工程指示 / 要求簡箋(E.I.)

工程指示編號：EI / 1163 / 20

工程名稱：觀塘裕民坊

工程項目：幕牆 生窗玉膠條斷口事項

名稱	生窗玉組裝圖	制圖	邱紅	修改	
材料	-	復核	謝永林	日期	
顏色	EC-DG-S332054 (3塗)	批准		圖號	UN-DLI

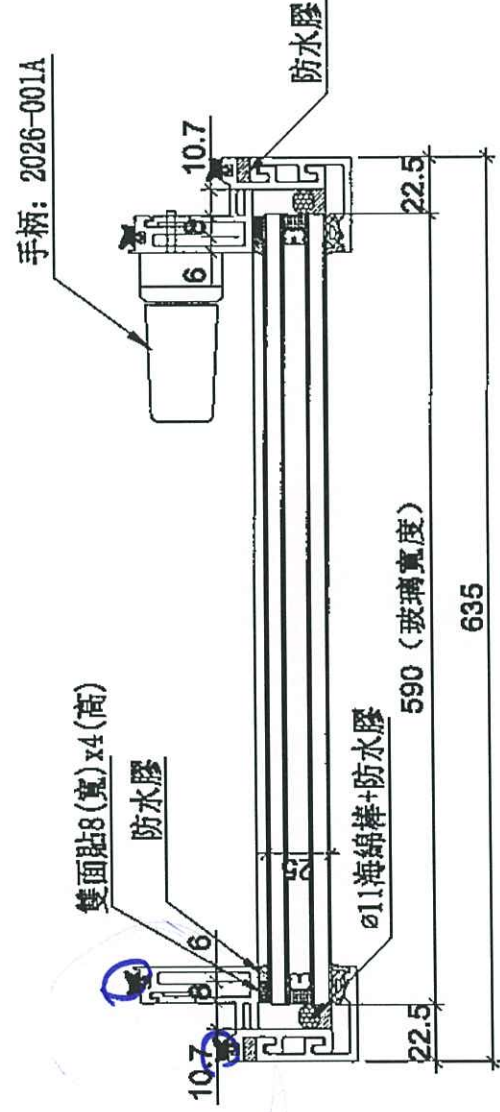
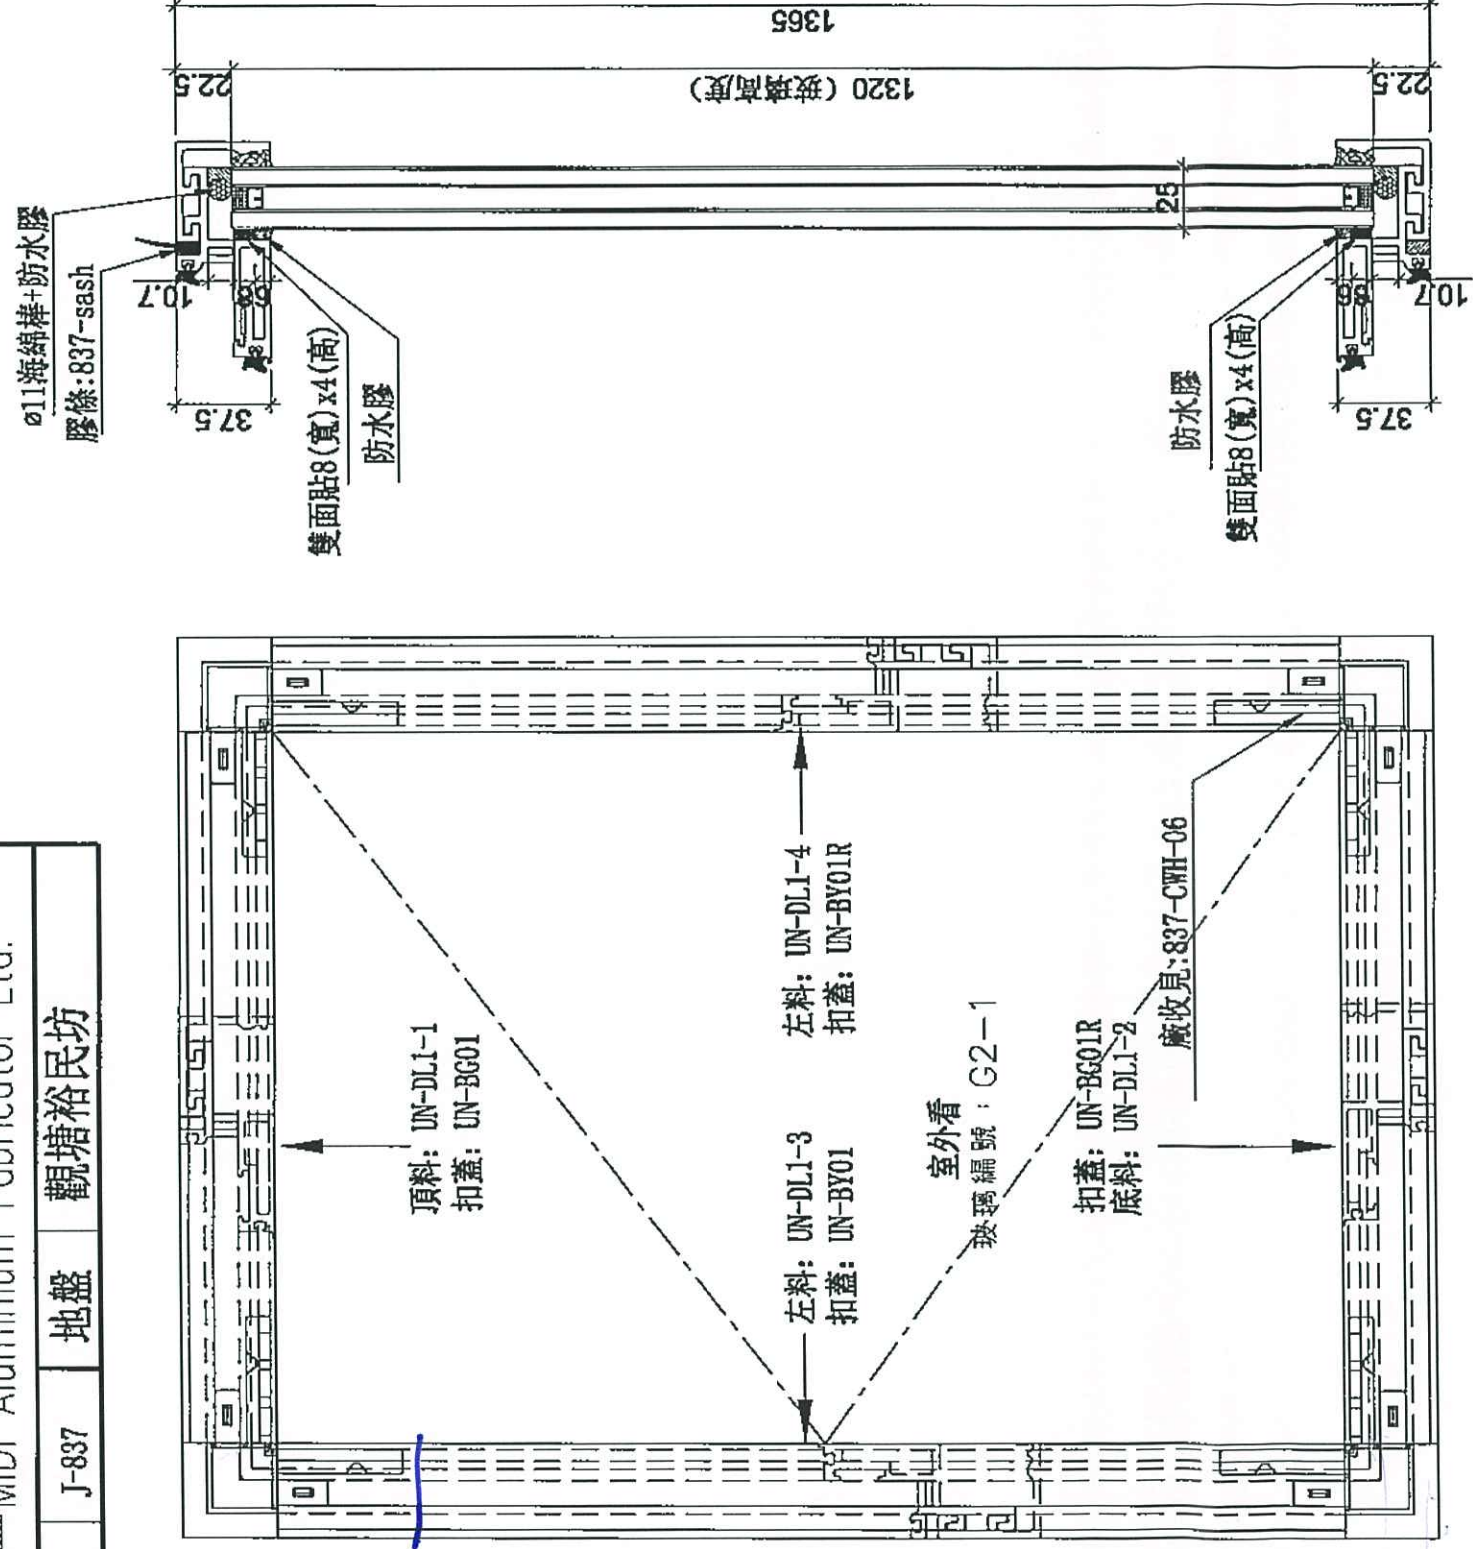
請留意生窗玉膠條斷口位置

(LSH窗 + TH窗同樣做法)

1) 不能在拉手的企料上

2) 斷口位置只能在窗玉的高位，以是鋁窗外觀

所有生窗玉需按此樣做，已包裝數量不改
